Acuerdo 968 Por el cual se aprueba la incorporación del cambio en los límites de generación y absorción de potencia reactiva de la unidad ST1 de la planta de generación Flores 1 y las respectivas curvas de carga

968

4 Mayo, 2017

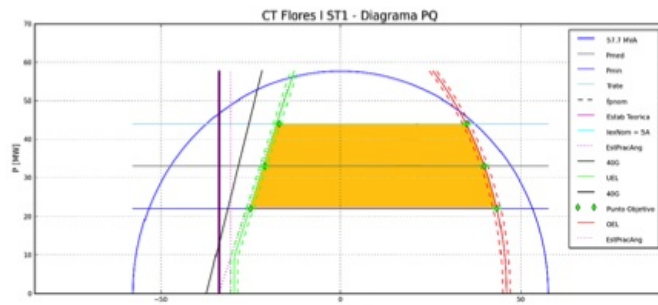
Que como resultado de la realización de las pruebas de potencia reactiva de la unidad ST1 de la planta de generación Flores 1, se encontraron diferencias en los límites de generación y absorción de potencia reactiva, haciéndose necesario solicitar el cambio de los parámetros de la curva de cargabilidad.

Aprobar la declaración de una nueva curva operativa de carga de las unidades de la unidad ST1 de la planta de generación Flores 1, en las que se define la capacidad para entrega y absorción de potencia reactiva de las unidades en función de la potencia activa generada.
